LLAMADO PÚBLICO A OFERTAS Nº 01/2025 | Proyecto Regional Uruguay - Argentina “Adaptación al cambio climático en ciudades y ecosistemas costeros vulnerables del Río Uruguay”
(Fondo de Adaptación AF/AU/RIOU/G1)

COMUNICADO Nº 03

CONSULTAS

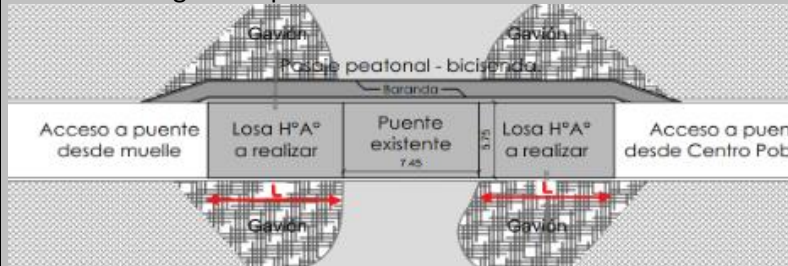
Pregunta 5)

¿Se deberán sustituir los dos muros en vuelta de piedra asentada en mortero por gaviones, incluyendo debajo de los dinteles?

Respuesta 5)

La definición corresponde a la empresa constructora, asesorada por su equipo de técnicos. Se deberá asegurar la estabilidad de todo el conjunto.
